Znak: RI.271.2.16.2020

WYJAŚNIENIE TREŚCI SIWZ

**„BUDOWA SIECI KANALIZACJI SANITARNEJ W MIEJSCOWOŚCIACH
WOLA OWADOWSKA, OWADÓW, WOJCIECHÓW, WÓLKA LESIOWSKA”**

Figure B.1 – Nozzle for jetting rig

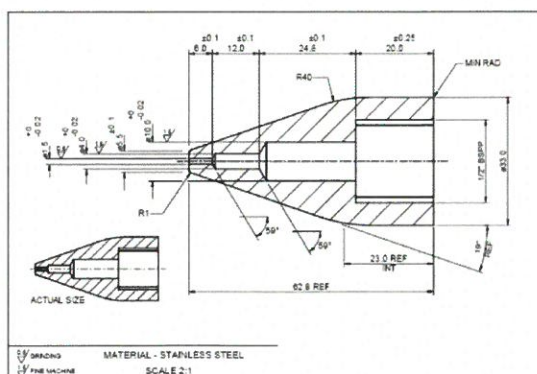
8. Czy Zamawiający jest w posiadaniu specjalistycznego sprzętu do czyszczenia rur kanalizacyjnych pod ciśnieniem z głowicą o konstrukcji przedstawionej poniżej, zgodnej z wytycznymi WIS 4-35-01, w której wypływ wody odbywa się tylko jednym otworem o średnicy $\varnothing 1,5$ mm oraz pod stałym kątem 30° lub 45° ?

W odpowiedzi na pkt. od 1 do 12 pytania nr 4 Zamawiający informuje iż dopuszcza rury i kształtki odporne na ciśnienie min. 180 bar. Natomiast w odpowiedzi na pkt. 13 pytania nr 4 Zamawiający informuje iż dopuszcza studnie DN 1000 i DN 630 mm wykonane z PP spełniające parametry wskazane przez pytającego.

Figure B.2 - Schematic of test rig

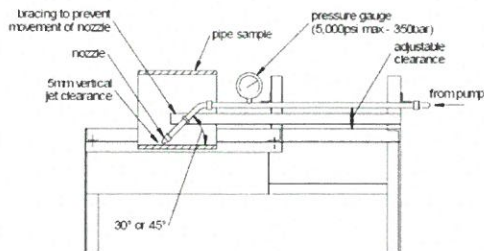
Rys. Schemat badania odporności rur na ciśnienie w teście stacjonarnym zgodnym z WIS 4-35-01 (str. 6)

9. Jak jest uzasadnienie techniczne zastosowania rur kanalizacyjnych odpornych na ciśnienie min. 280 bar w teście stacjonarnym według WIS 4-35-1, skoro test ten nie ma nic wspólnego z dotychczasową praktyką i czyszczeniem hydrodynamicznym z głowicą ruchomą sieci kanalizacyjnej przez sprzęt WUKO?
